System: Comfort-Design Plus
Datum: 25.11.2020

**Betr.: Wärmedämmkeile EG 195 Comfort-Design Plus
Material 12877751001 ersetzt 12985981001**

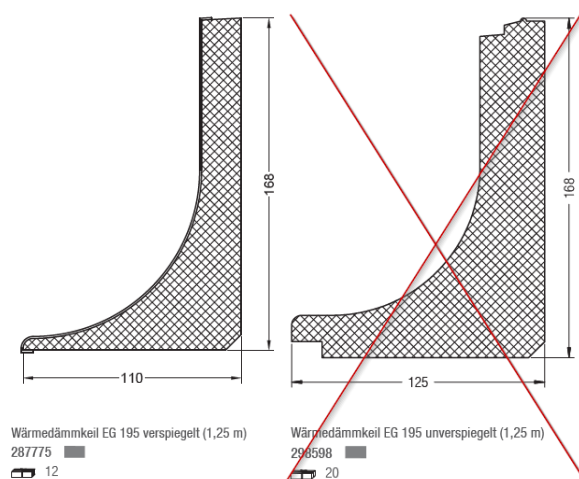
Der Bestand vom Wärmedämmkeil EG195 unverspiegelt (Material 12985981001) ist abverkauft und wird auch nicht mehr nachbestellt.

Es wird nur noch für die EG 195 der Wärmedämmkeil EG 195 verspiegelt (Material 12877751001) angeboten.

- Dämmwerte Mat. 12877751001 insgesamt besser:

Dämmkeil	Prüfergebnis U_{sb}	Prüfergebnis f_{Rsi}
EG 195 unverspiegelt, Mat. 12985981001	0,84 W/(m ² * K)	0,70
EG 195 verspiegelt, Mat. 12877751001	0,81 W/(m ² * K)	0,71

- Mat 12877751001 technisch besser, da keine Einschränkung des Rollraums
- Reduzierung der Lagerhaltung
